BRANDSCHUTZTECHNISCHE STELLUNGNAHME

zur angetroffenen, brandschutztechnischen Situation im Hallenbad Landshut,
Dammstrasse 28, 84028 Landshut

Begutachtung des Baukomplexes (Bestandsgebäude) zu den Belangen des vorbeugenden Brandschutzes zur Vorlage und Prüfung bei der zuständigen Bauaufsichtsbehörde

zu B-2006-71

wesentliche brandschutztechnische Anforderungen Flucht- und Rettungswege OG

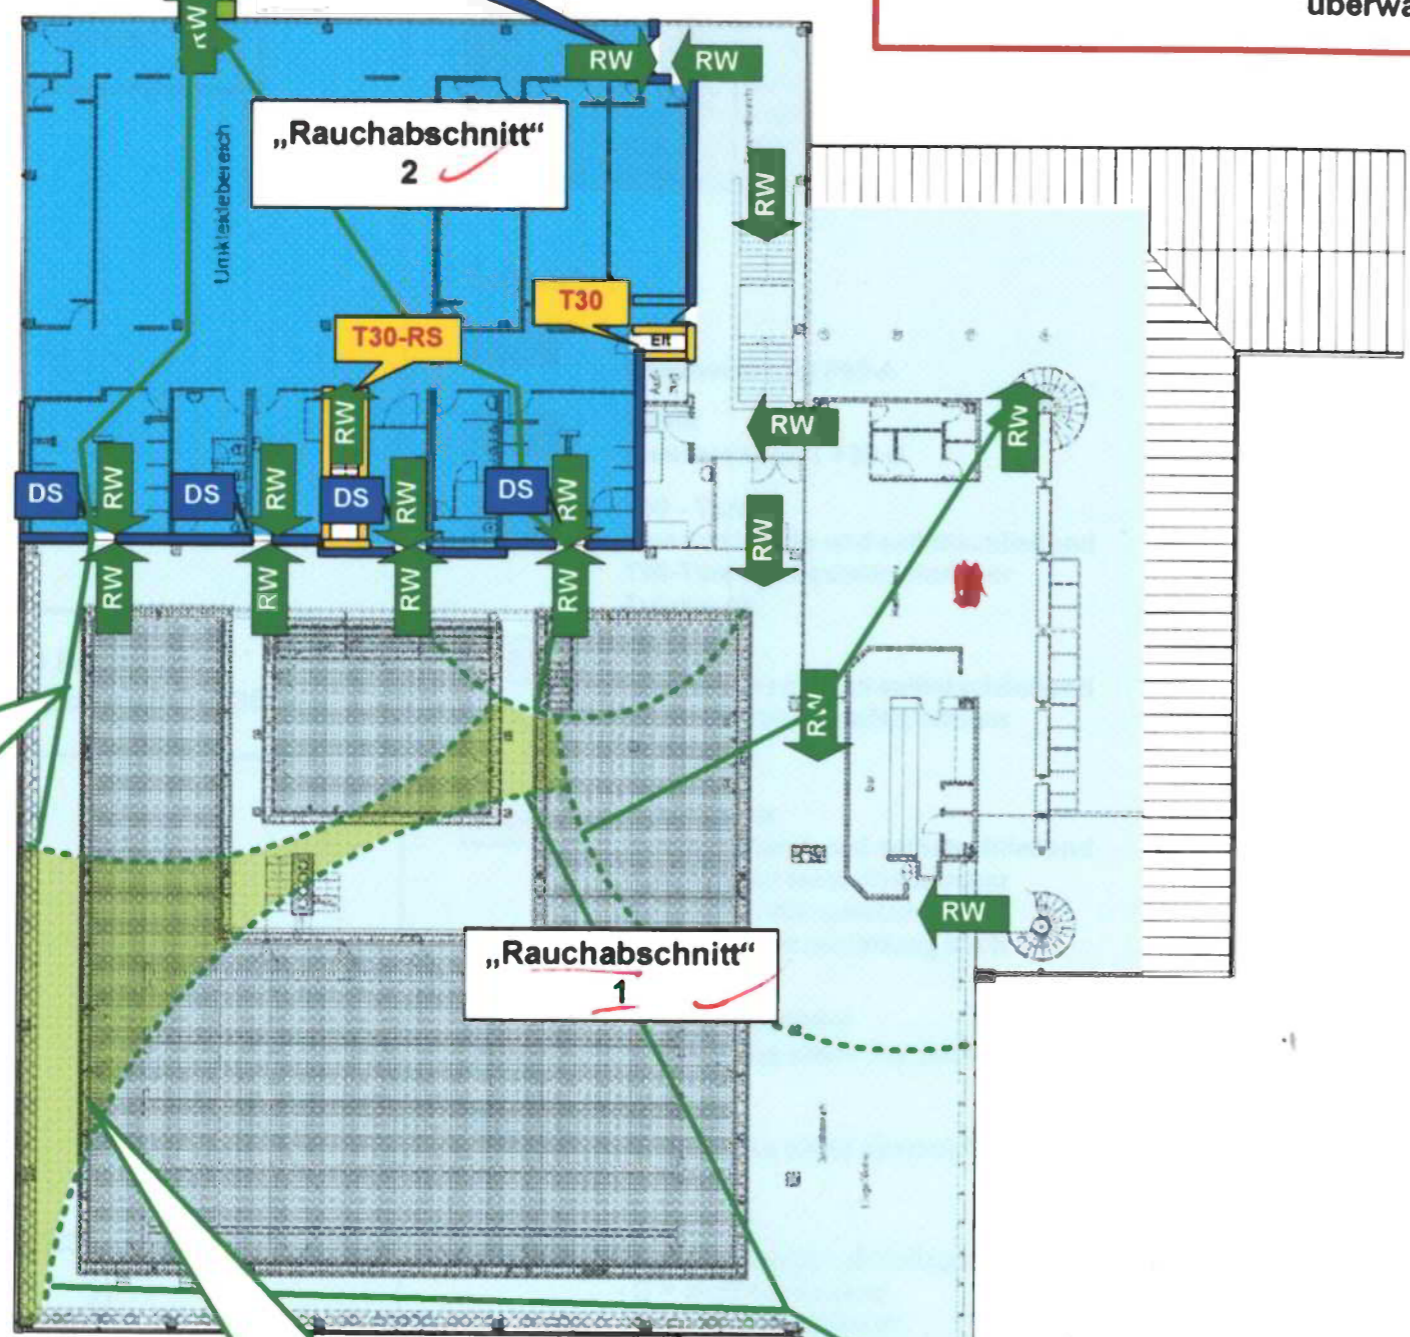
Flucht- und Rettungsweglänge 35 m

In diesem Bereich und auf der Sprungturmalerie Rettungsweglängen > 35 m s. Antrag auf Abweichung

wesentliche brandschutztechnische Anforderungen Flucht- und Rettungswege EG

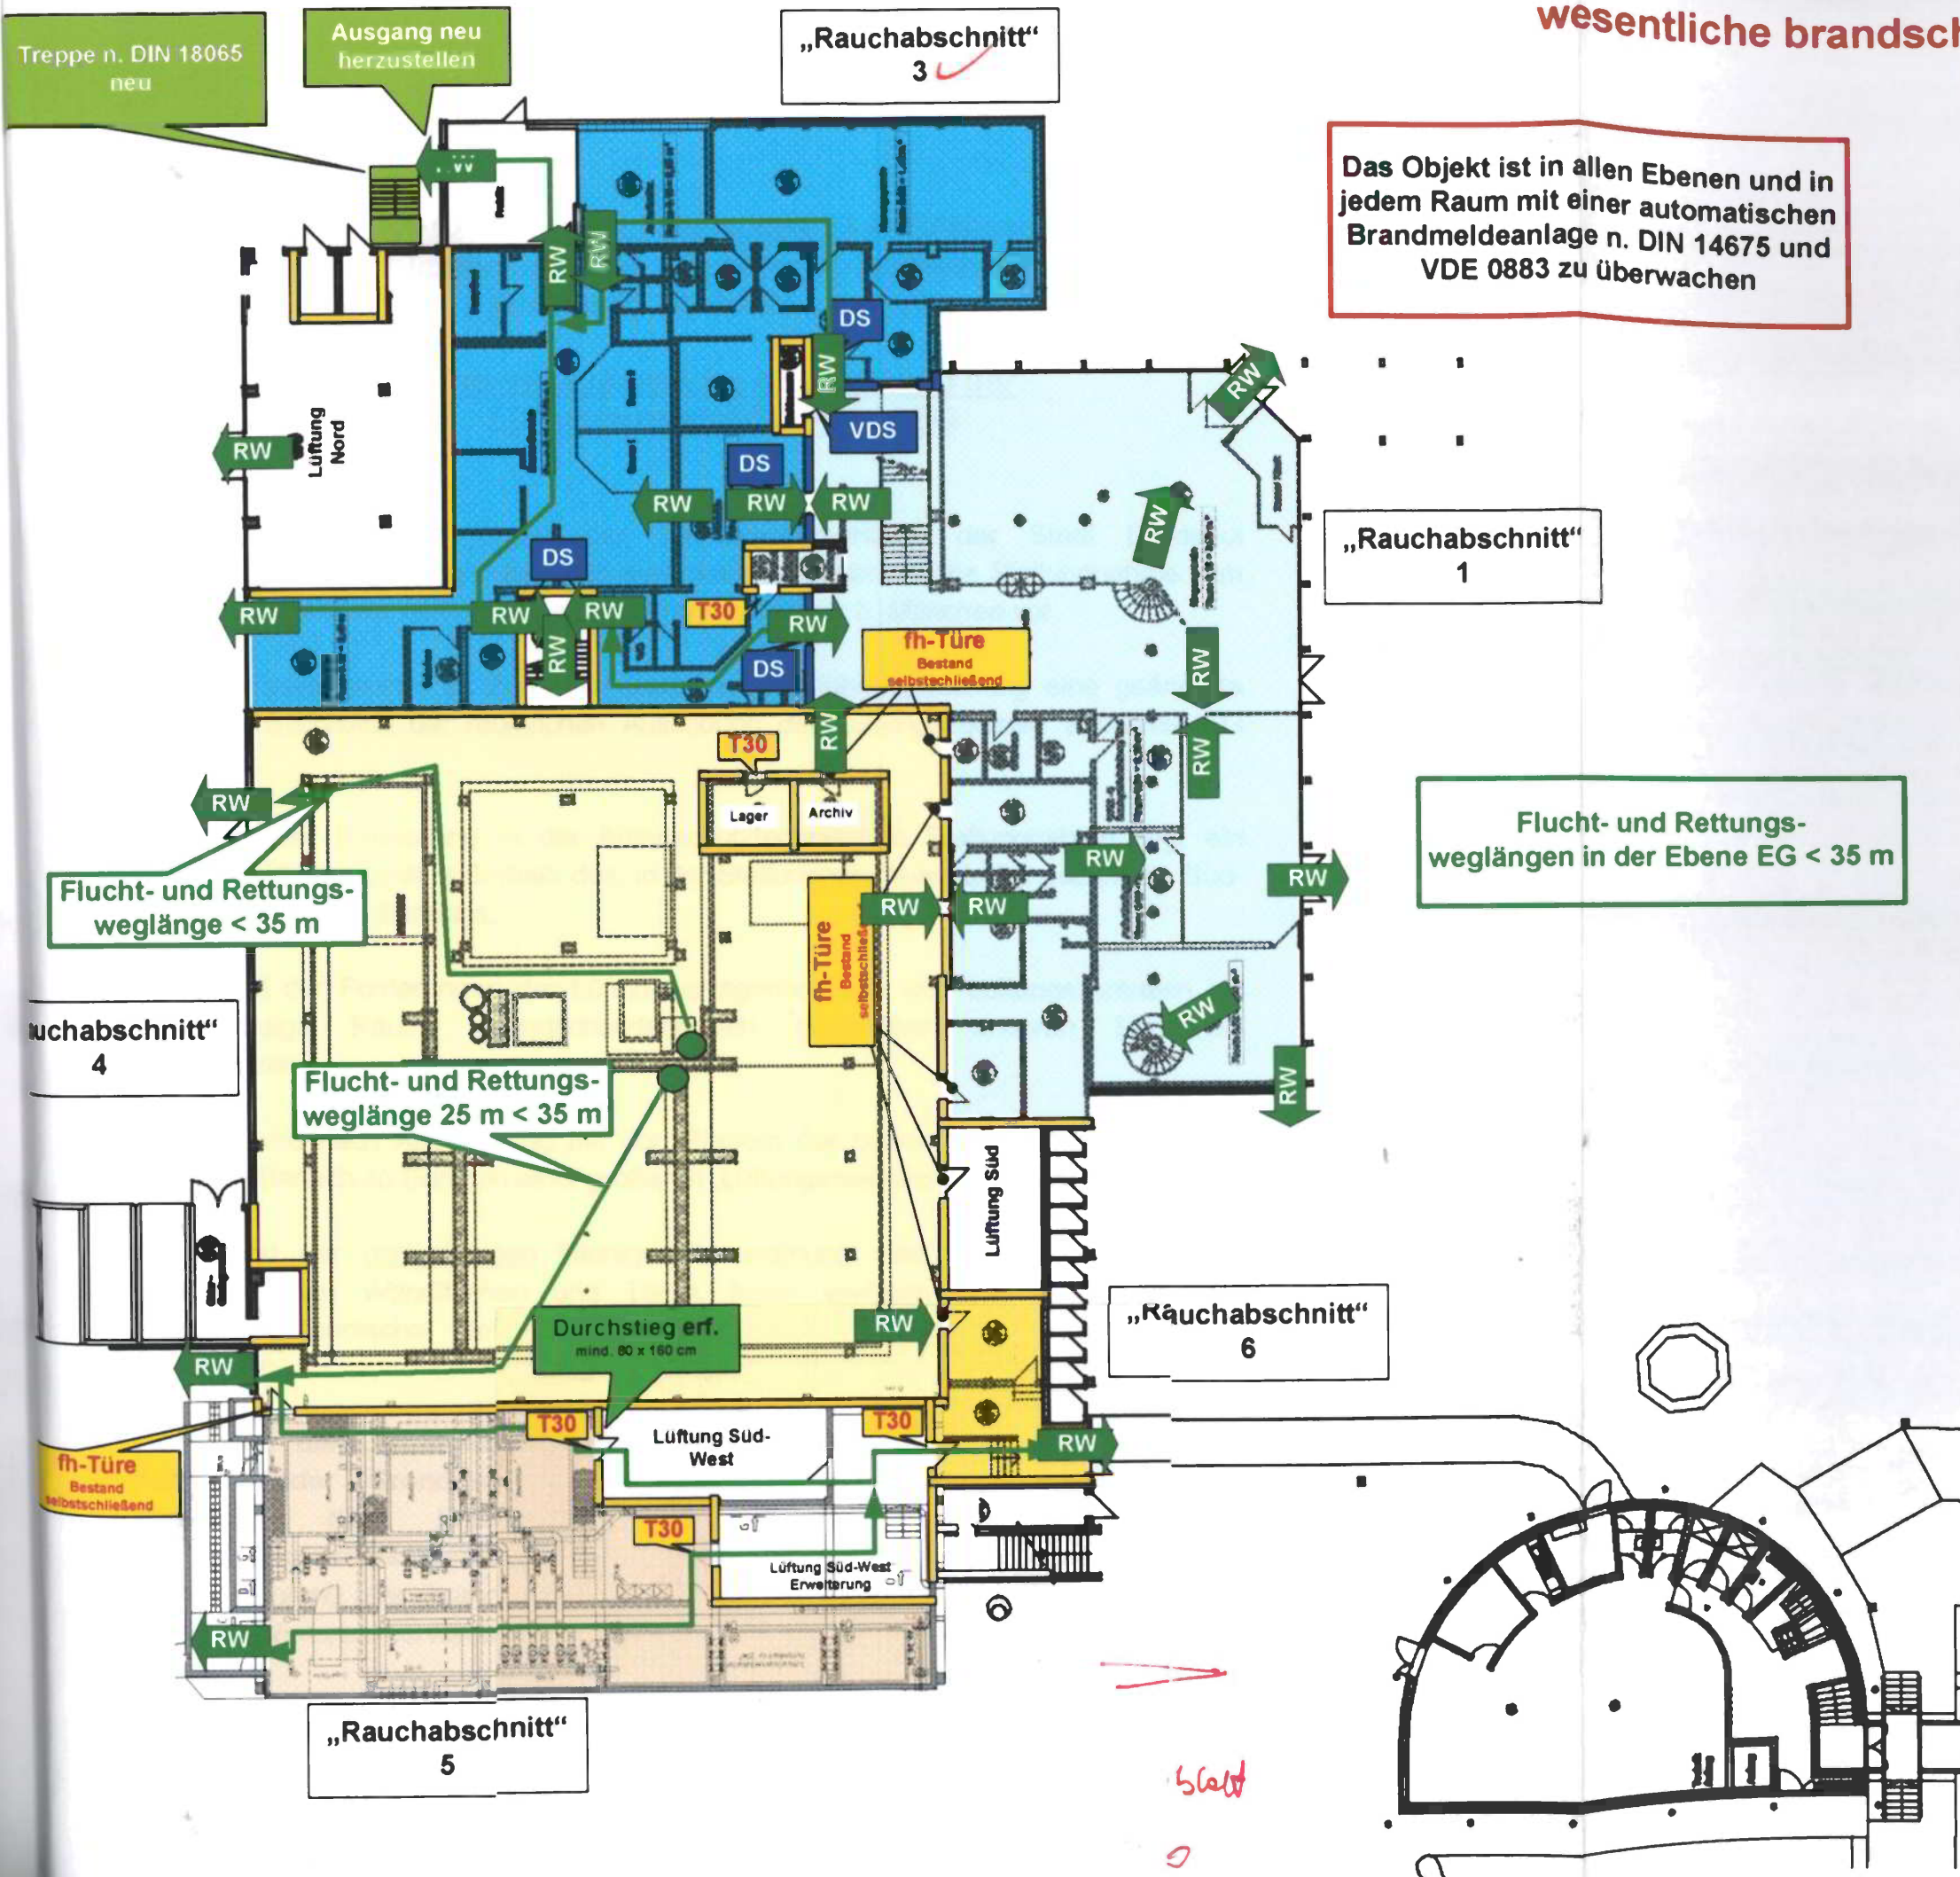
Rauchabschnittsbildung erf.
Türe mind. Selbstschließend (Burstendichtung)
RS-Türe n. DIN 18095 empfohlen

Das Objekt ist in allen Ebenen und in jedem Raum mit einer automatischen Brandmeldeanlage n. DIN 14675 und VDE 0883 zu überwachen
